# Plán regionálního územního systému ekologické stability Kraje Vysočina

změna č. 03 (Naloučany)

## **PRŮVODNÍ ZPRÁVA** **(popisná část, odůvodnění, tabulky)**

Mapový list č. 24-31

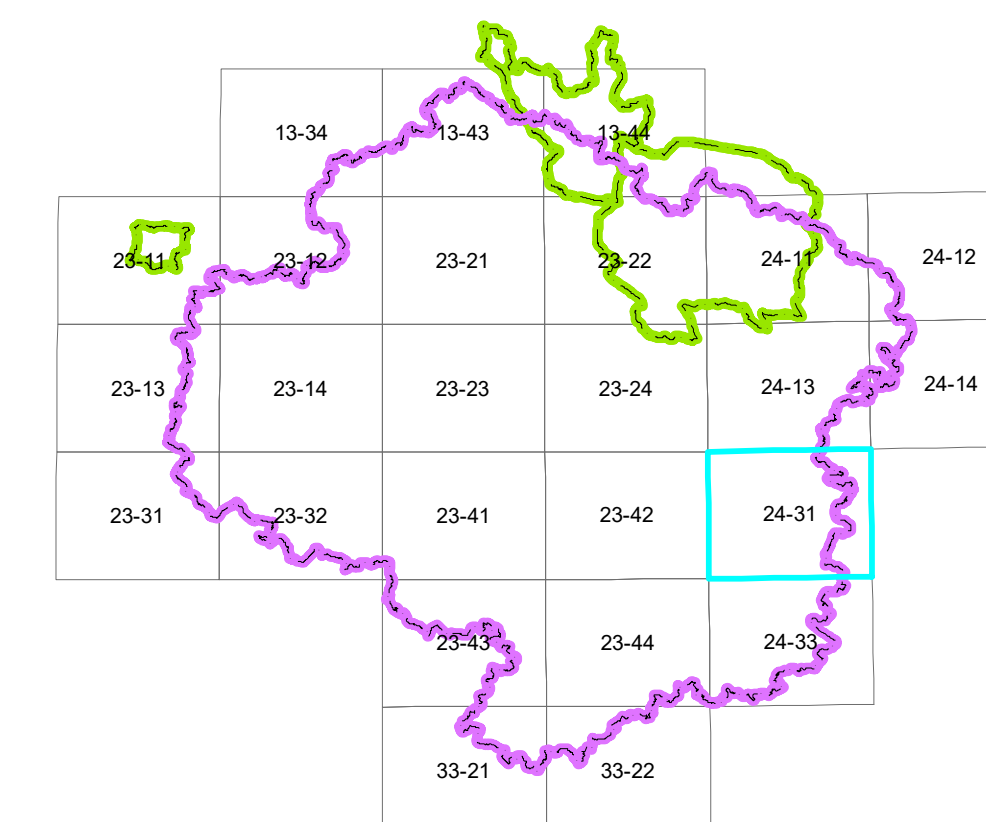
Byl upraven koridor pro RBK 1461 tak, aby úpravou vymezení trasy (ideální stopy a k ní příslušejícího koridoru) a šířky koridoru korespondoval s upřesněním ve výše uvedeném Plánu společných zařízení KPÚ (a též v následných dokumentacích – tzn. v souladu s návrhem změny č. 2 územního plánu, který na Plán společných zařízení KPÚ navazuje – viz <http://www.naloucany.cz/view.php?cisloclanku=2011110002>). Trasa koridou korespondující s vymezením v Plánu společných zařízení KPÚ byla akceptována vzhledem k tomu, že respektuje potřebná reprezentativní stanoviště (princip funkčních vazeb ekosystémů) a že je v potřebné míře v souladu s dalšími principy vymezování ÚSES, změněná trasa zejména dodržuje limitující parametry (princip přiměřených prostorových nároků), změněná trasa prakticky nemění dodržení principu zohlednění aktuálního stavu krajiny (změny prostorového vymezení jsou u nefunkčních prvků původně vymezených převážně na orné půdě, nyní dle Plánu společných zařízení KPÚ vymezených již na trvalém travním porostu, který vykazuje vyšší ekologickou stabilitu než orná půda). (Poznámka: upřesnění prvků v Plánu společných zařízení KPÚ i v návrhu změny č. 2 územního plánu Naloučany nedodržují některé potřebné limitující parametry, např. šíře RBK klesá pod 40 m ad., avšak navržený koridor pro vymezení RBK v této změně č. 03 Plánu regionálního územního systému ekologické stability Kraje Vysočina umožňuje případné nedostatky při dalším upřesňování skladebných prvků /např. v územním plánu/ odstranit – koridor pro vymezení biokoridoru je zde navržen v šíři cca 150 m, což umožňuje při upřesňování /v územním plánu/ respektovat zdejší přírodní podmínky a přitom dodržet principy vymezování ÚSES.)

Byla upravena jižní hranice plochy pro vymezení RBC 248 Čikovská doubrava, tak aby byla zajištěna návaznost na změněnou trasu koridoru pro RBK 1461 (viz výše) a zároveň aby plocha pro RBC 248 „pokryla“ celou plochu RBC dle Plánu Společných zařízení KPÚ (na území obce Naloučany).
